**Verslag huishoudelijke elektrische installatie op laagspanning en zeer lage spanning****Algemeen:**

Referentie: 006-20261013-03	Datum controle: 13/10/2026
Keurder: 006

Eigenaar: [REDACTED]	EAN-code: 541448820055847238
Adres installatie: Vleeshouwer 48, 2440 - Geel	Nummer teller(s): 1sag1105374068
	Distributienetbeheerder installatie: Fluvius
Datum uitvoering installatie:	☒ Vóór 01/10/1981 ☐ Tussen 01/10/1981 en 01/06/2020 ☐ Vanaf 01/06/2020
Type:	☒ Wooneenheid ☐ Niet-huishoudelijk ☐ PV ☐ Batterij ☐ Laadpaal

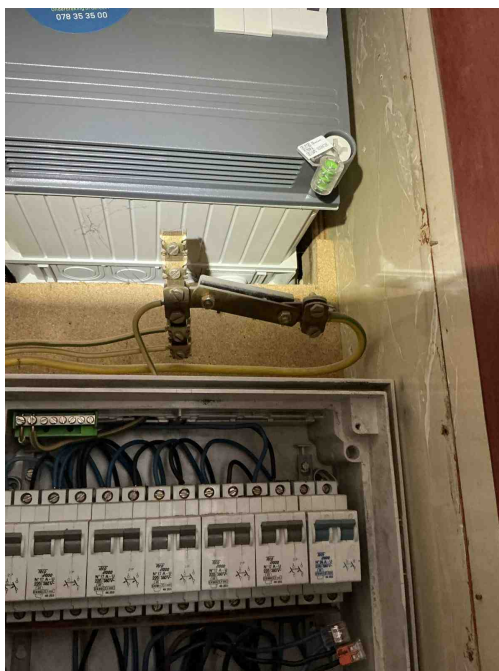
Automaat niet geschikt voor huishoudelijke installaties.
Opmerking: O.a. Bord1 kring9

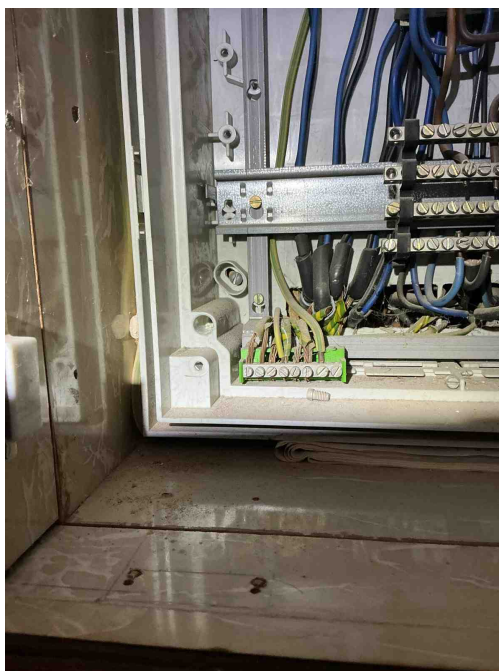
T21 - Het elektrisch materieel is niet geplaatst volgens de voorschriften van de fabrikant/ regels van goed vakmanschap. (Boek 1: 1.4.1.3)

Opmerking: O.a. Aardingsonderbreker

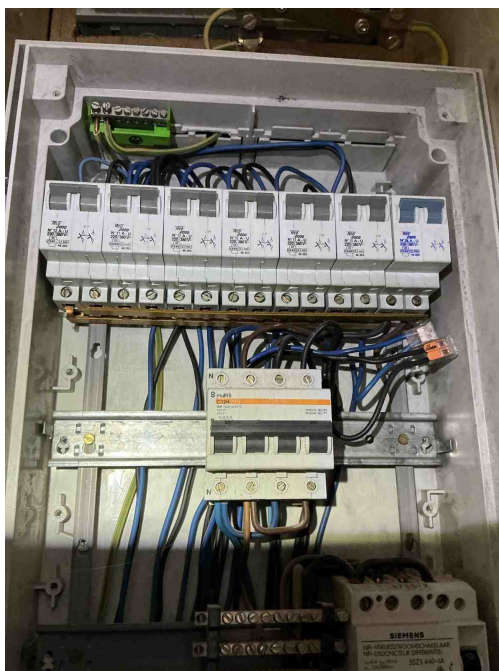
T21a - Het elektrisch materieel is niet geplaatst volgens de voorschriften van de fabrikant/ regels van goed vakmanschap. (Boek 1: 1.4.1.3) Oa ophangvijen elektrisch verdeelbord niet afgedekt. Zie klasse II toestel.

Opmerking: O.a. bord1

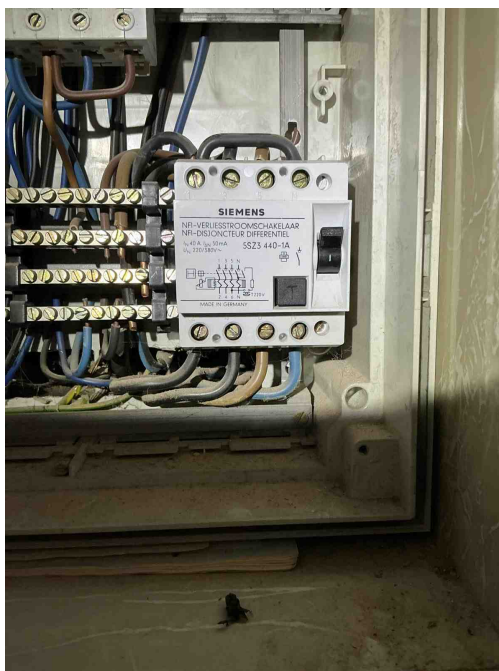
T21b - Het elektrisch materieel is niet geplaatst volgens de voorschriften van de fabrikant/ regels van goed vakmanschap. (Boek 1: 1.4.1.3) O.a kamgeleider niet afdoende afgedekt aan uiteiden. Zie kans op rechtstreekse aanraking plaatsingsfiche fabrikant.

Opmerking: O.a. bord1

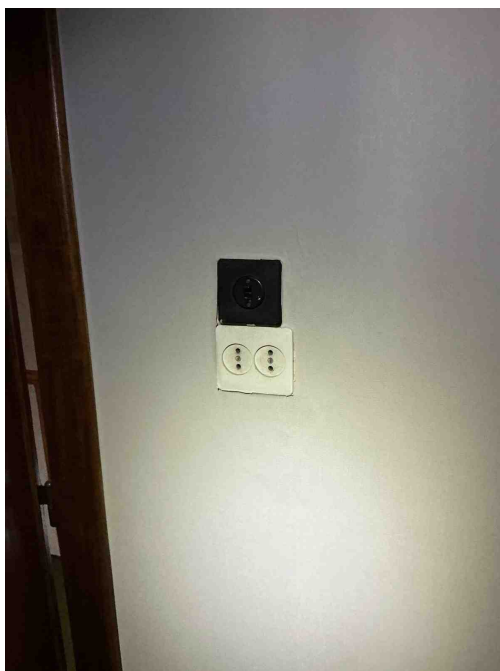
D24 - De differentieelstroombeschermingsinrichtingen die worden geplaatst in huishoudelijke installaties dienen tenminste van het type A te zijn (Boek 1: 5.3.5.3).

Opmerking: O.a. Hoofddiff

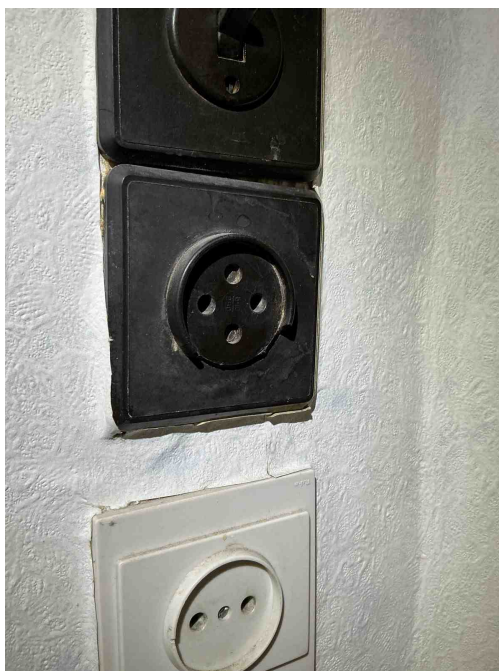
T11 - De contactdozen waarvan de toegekende stroomsterkte maximaal 16A en de toegekende spanning maximaal 250V bedraagt en niet bedoeld zijn voor de voeding van een of meerdere verbruikstoestellen voor een specifiek doel en niet geplaatst zijn in of op schakel- en verdeelborden, beschikken niet of IPXX-D (incl. gemeenschappelijke delen residentieel geheel) (Boek 1: 4.2.2.3/5.3.5.2).

Opmerking: O.a. woonkamer, kelder, overloop,...

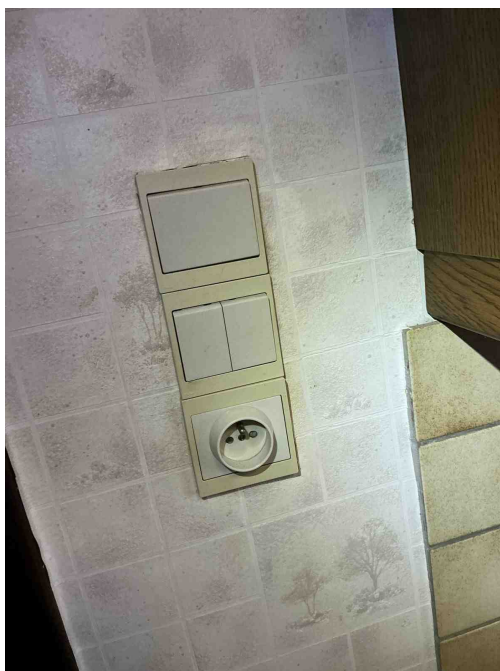
T09 - Bepaalde contactdozen en/of schakelaars zijn beschadigd (Boek 1: 1.4.1.3).

Opmerking: O.a. slaapkamer 3

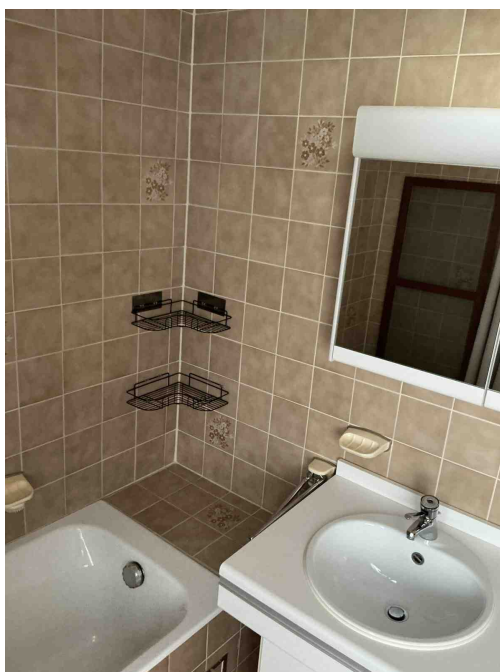
A16 - Er is geen continuïteit van de beschermingsgeleider van de contactdoos (Boek 1: 5.4.3.4).
Opmerking: O.a. keuken

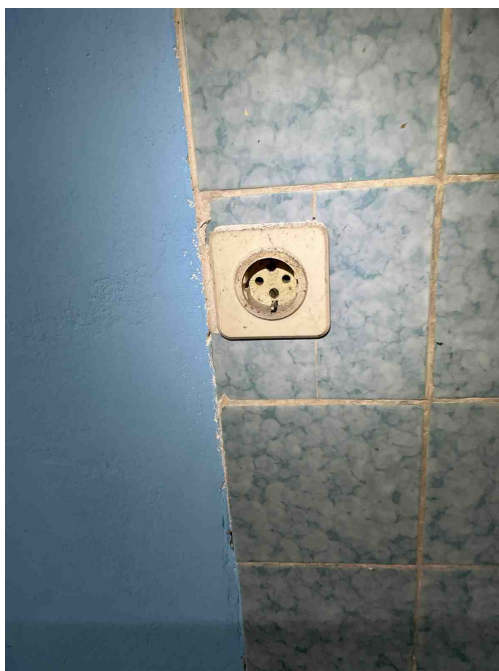
T17 - Het verlichtingstoestel, gevoed op laagspanning, in volume 2 van de badkamer is niet minstens IPX4 (spatwaterdicht) (Boek 1: 7.1).

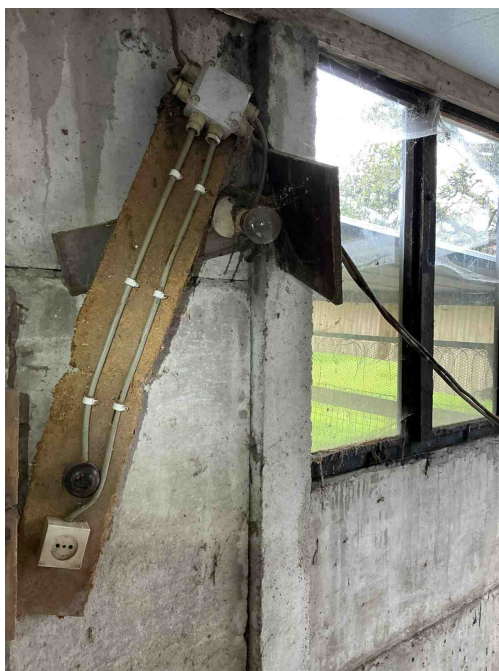
T03 - Contactdozen met randaarding zijn niet toegelaten in huishoudelijke installaties en in niet huishoudelijke installaties zonder BA4/BA5 personeel (Boek 1: 5.3.5.2).

Opmerking: O.a. tuinberging

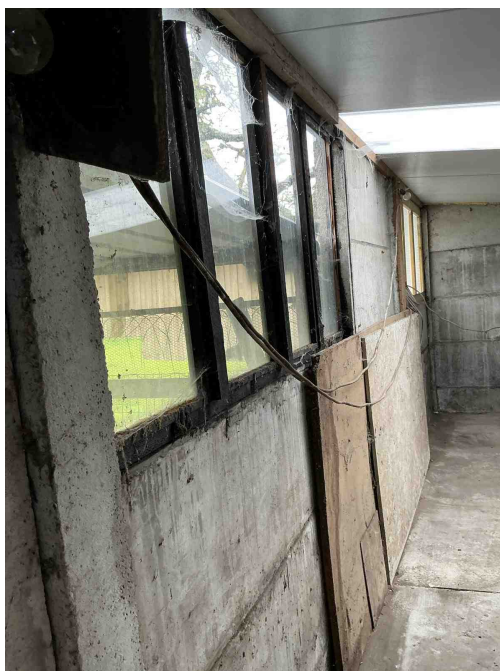
T13 - Opbouwcontactdozen en/of -schakelaars zonder achterplaatje mogen niet rechtstreeks op een brandbare ondergrond bevestigd worden (Boek 1: 4.3.3.5).

Opmerking: O.a. duiventil

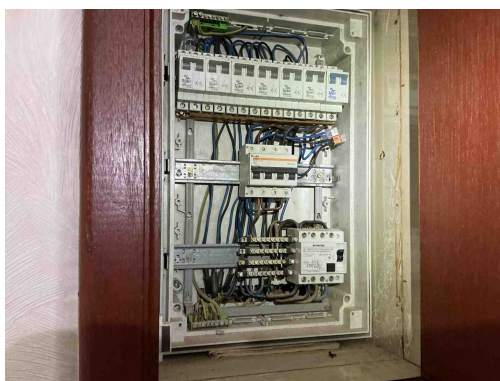
C13 - Onvoldoende bevestiging van de leiding(en) (Boek 1: 5.2.9.5).
Opmerking: O.a. Duiven,til
